第 9 回 委 員 会 資 料

1. 第8回委員会における主な意見と整備計画への反映

第9回 野洲駅周辺地区整備検討委員会

【第8回委員会後の計画平面図変更点】

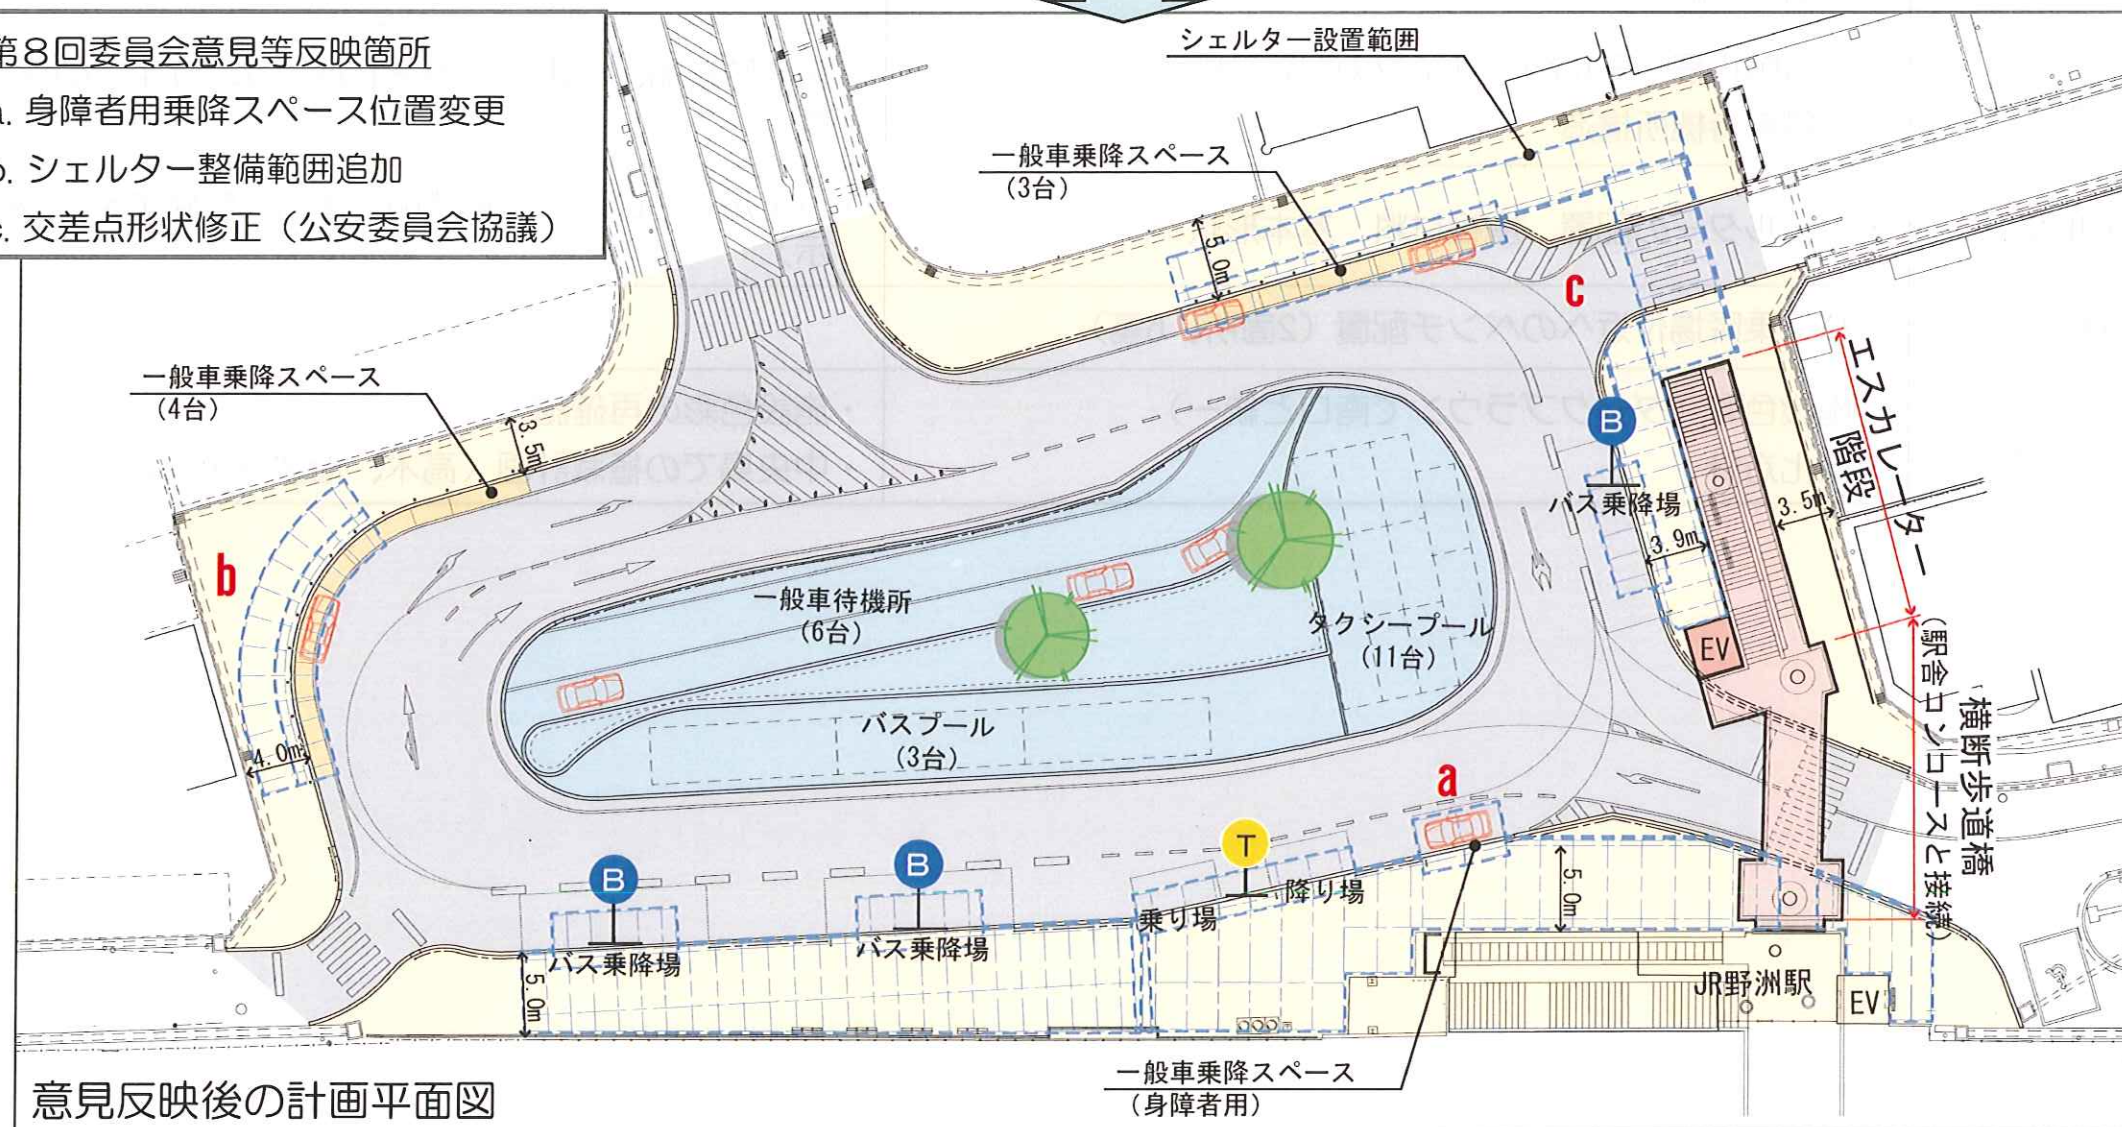
項 目		意 見	整備計画（実施設計）への反映
乗降スペース	一般車	西側の一般車乗降スペースにもシェルターがあれば使いやすくなり、より利用してもらえるようになるのではないかと。シェルターが困難でも屋根付休憩スペースは整備すべき。	歩道幅員が4.0m以上を確保できる区間にはシェルターを設置する計画とします。
	身障者用	北口線から進入しても身障者用乗降スペースに停車できる配置計画とすべき。	北口線からの進入車両も停車できるよう、身障者用乗降スペースの配置を見直しました。
	車止め	身障者用の乗降スペースの車止めは無い方がよい。一般車乗降スペースについても、障害者が利用する可能性があるため、車止めの設置間隔を検討すべき	- 身障者用乗降スペースでは、乗り降りのしやすさに配慮して車止めを設置しない方針としました。 - 一般車乗降スペースでは、車両の乗り上げ防止の目的から車止めを設置しますが、設置間隔は2m程度と広くすることで、乗り降りのしやすさに配慮します。
待機所		待機所から乗降客が見渡せる緑化にする必要がある。	待機所から横断歩道橋上部を見渡せるよう高木植栽の配置に留意します。また、見通しを阻害する低木は植栽せず、芝や地被類により中央島の緑化を行います。
		待機所における利用ルールを確立してほしい	「ここは送迎車両の待合いスペースです。駐車および30分以上の停車を禁止します。」との注意板を掲示します。 - 駅前広場の利用方法に関する広報や、関係者と連携したパトロール活動の実施等について検討し、利用ルールの周知を図るよう今後の課題として取り組みます。
タクシー乗降場		タクシー乗降場の横断防止柵について、2台並んで乗車する場合などもあるため、乗り場と降り場の間には横断防止柵等を設けないで欲しい。	タクシー乗降場の区間には横断防止柵や車止めは設置しない方針とします。
舗装		一般道路と乗降場における舗装材の色分けをお願いしたい。	バス、タクシー、一般車の利用エリアを区分するよう路面の色分けを行います。

- a. 身障者用乗降スペース位置変更
- b. シェルター整備範囲追加
- c. 交差点形状修正 (公安委員会協議)
